Maison Puech Calvinet
SITUATION DE CHANTIER N°15
30 Juin 2025

AVANCEMENT DES TRAVAUX :

Figure 3 fuite à réparer.

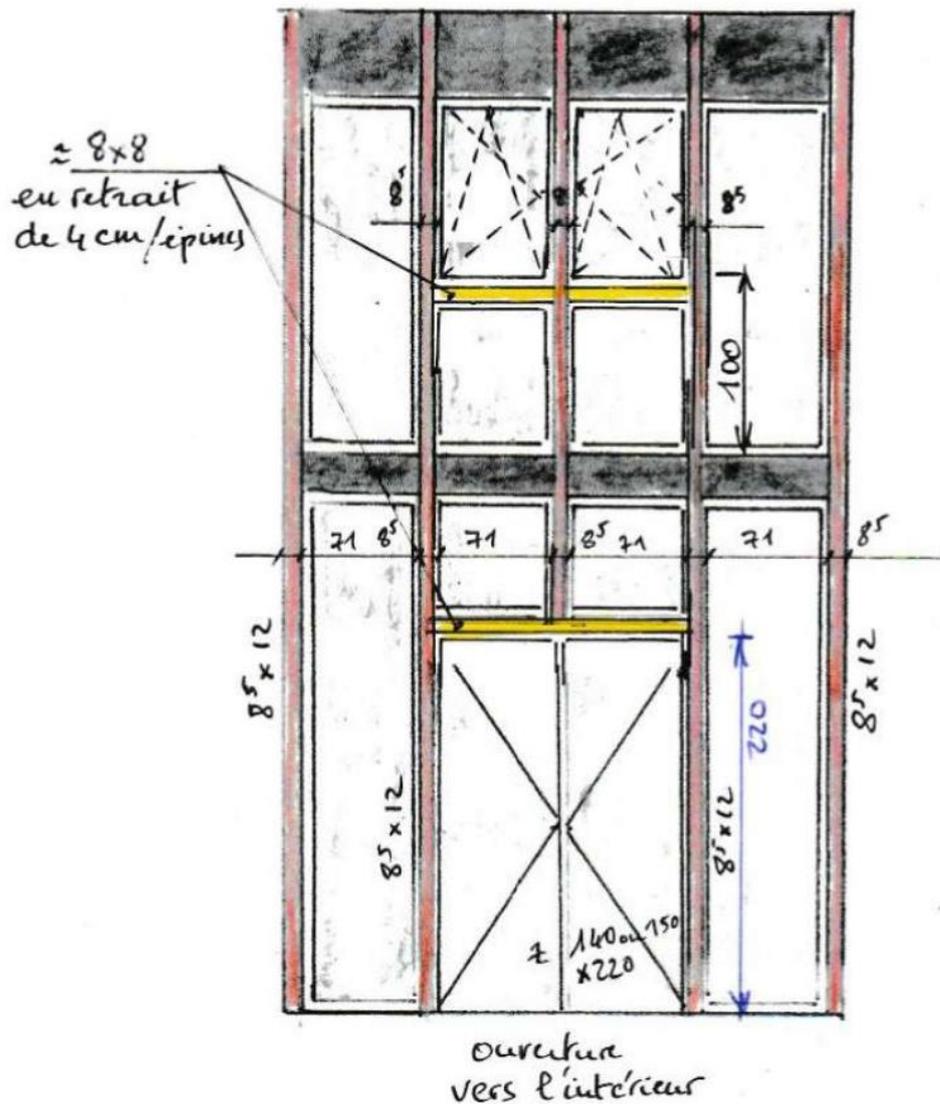
prévoir extension de tableau

coupe verticale
sur porte (env 150x220)

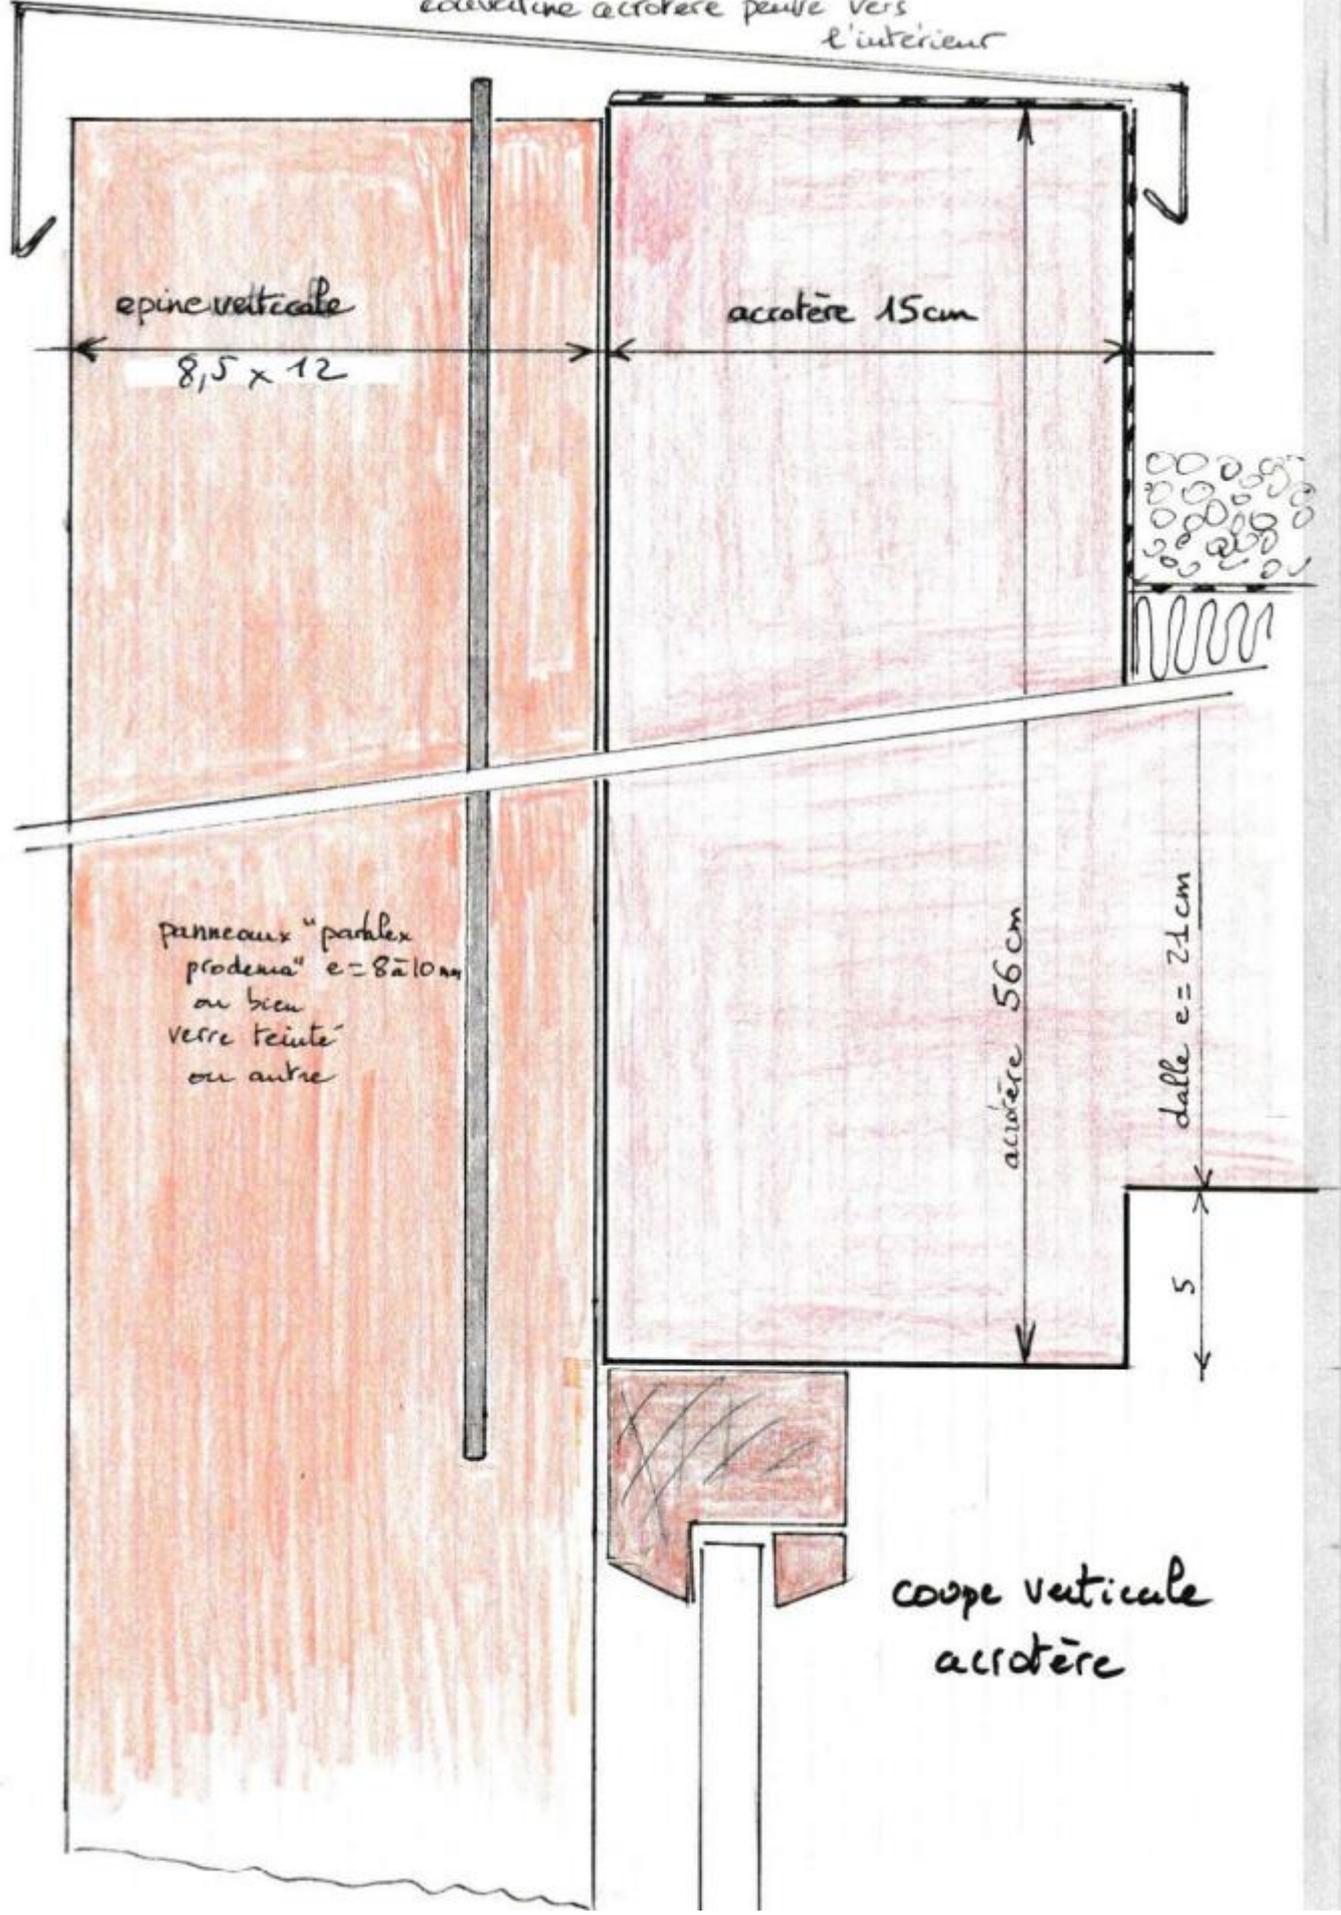
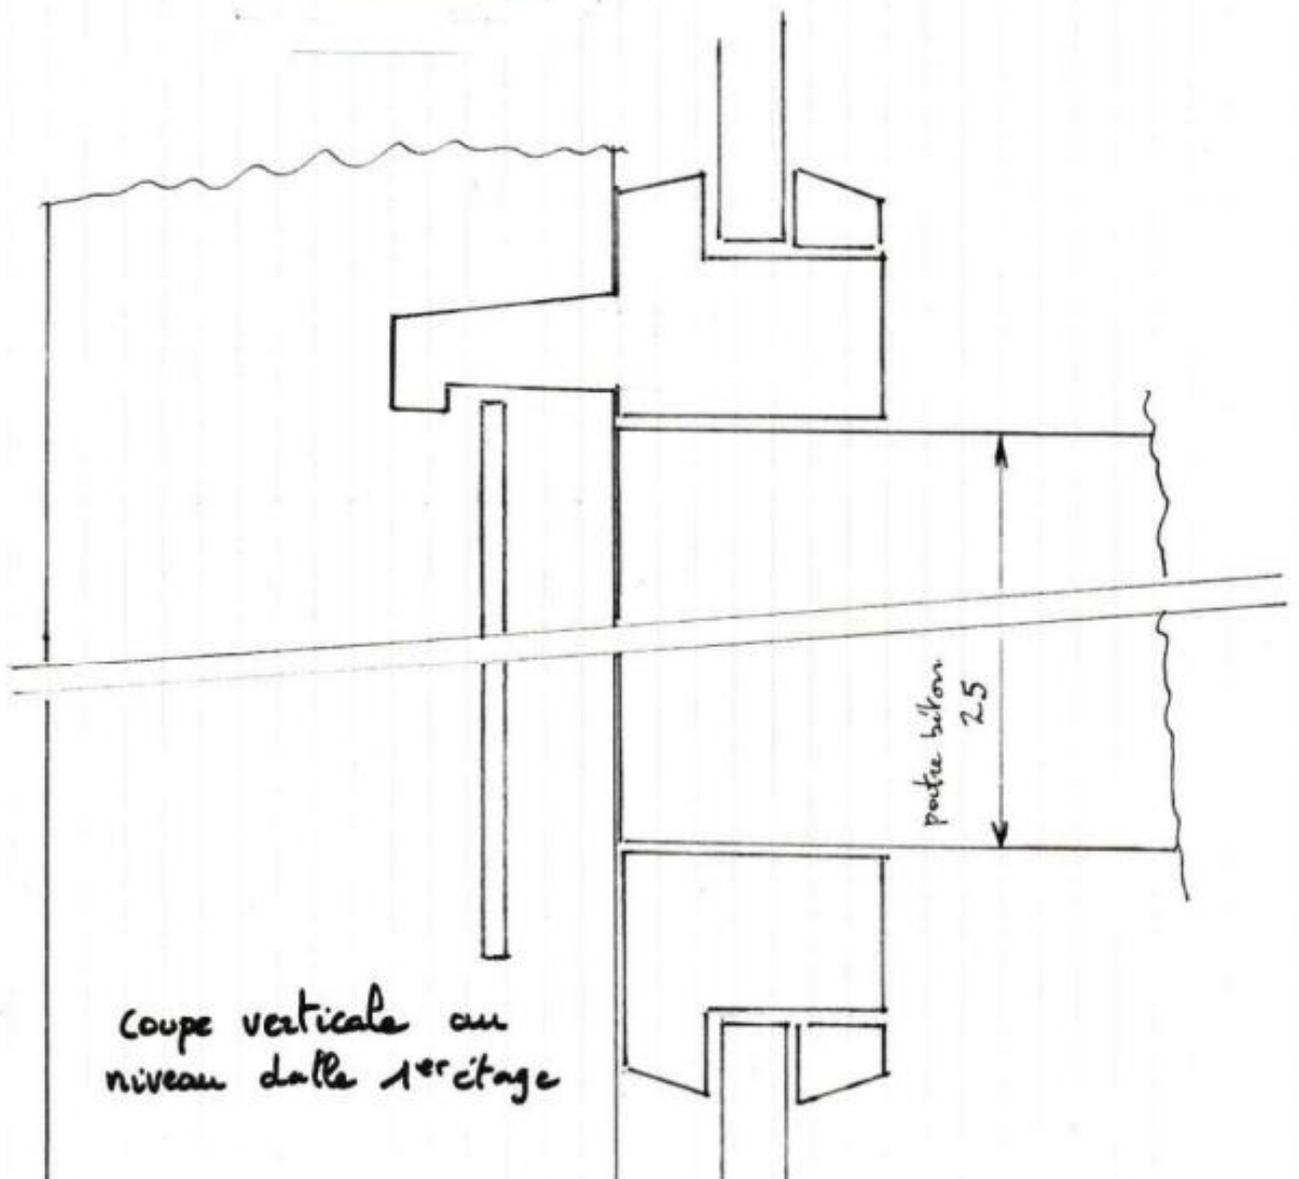
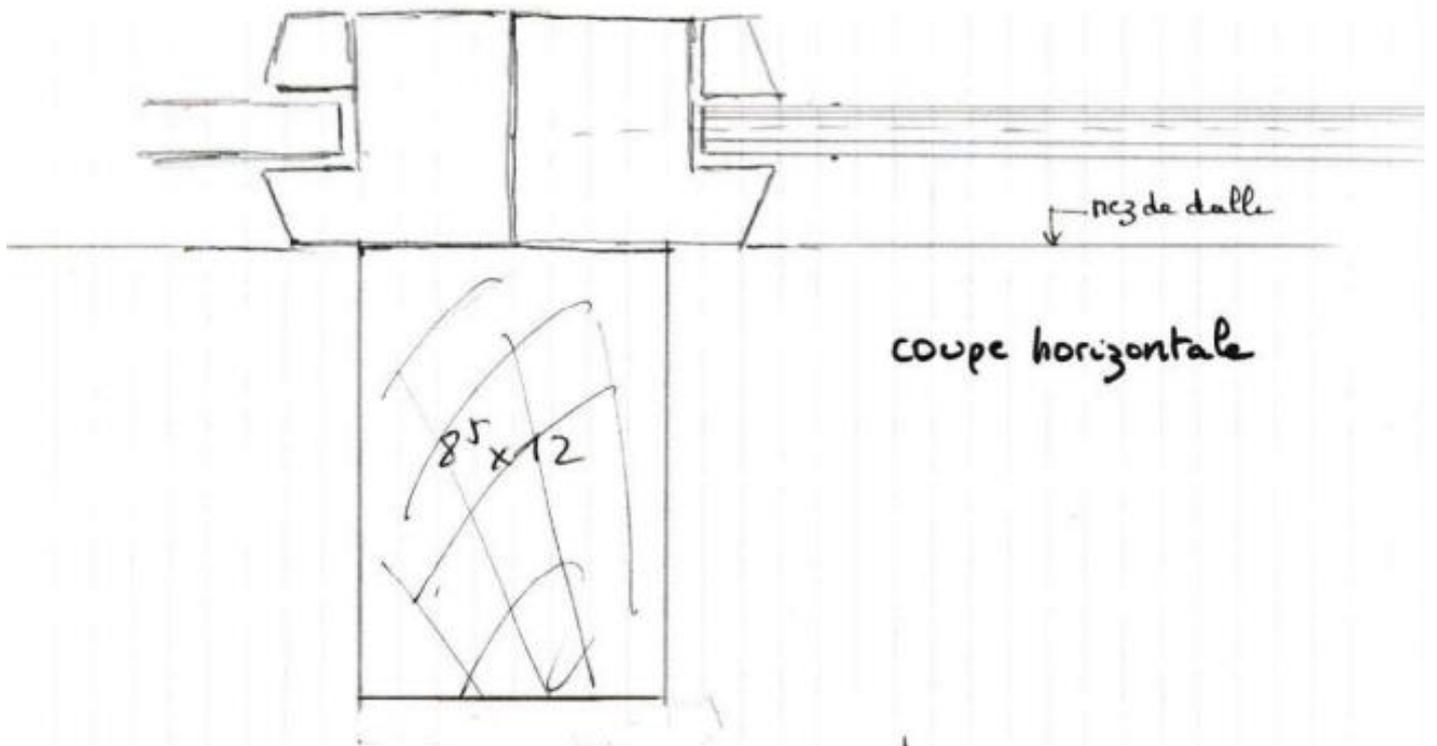
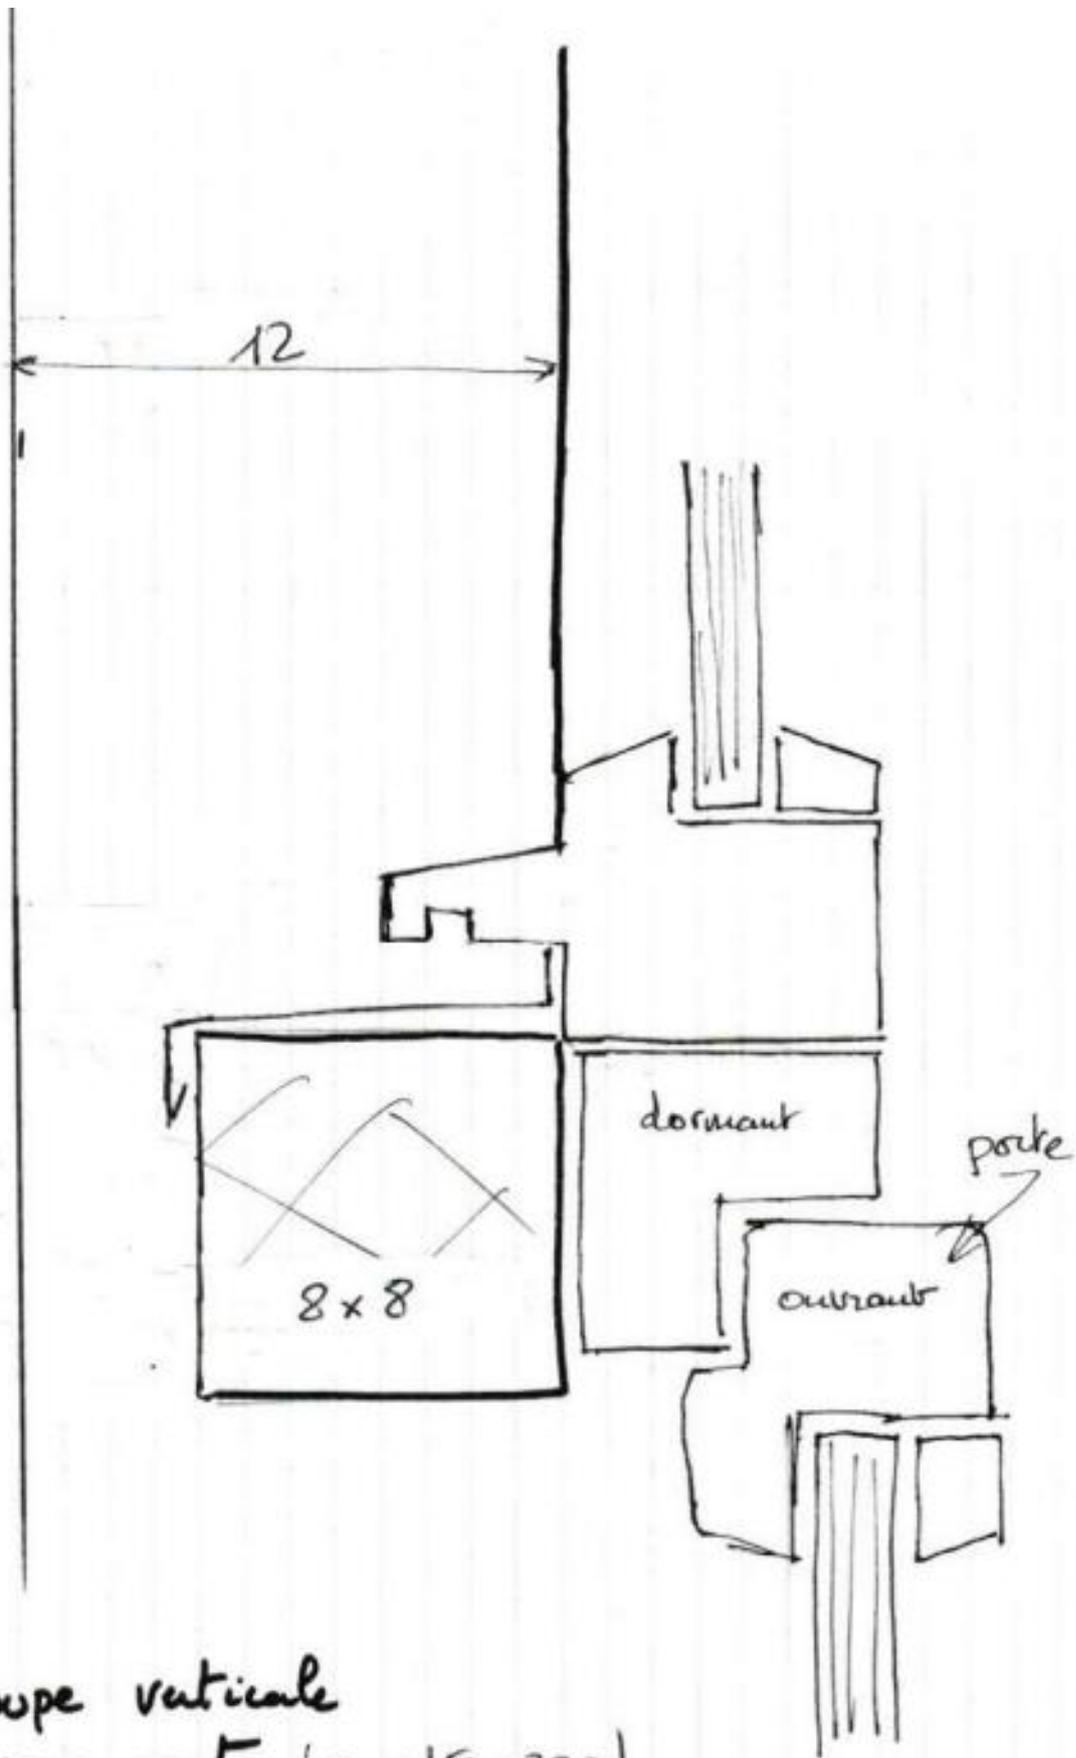
cauveture acrotère peinte vers l'intérieur

(principe similaire pour
les OB étage)
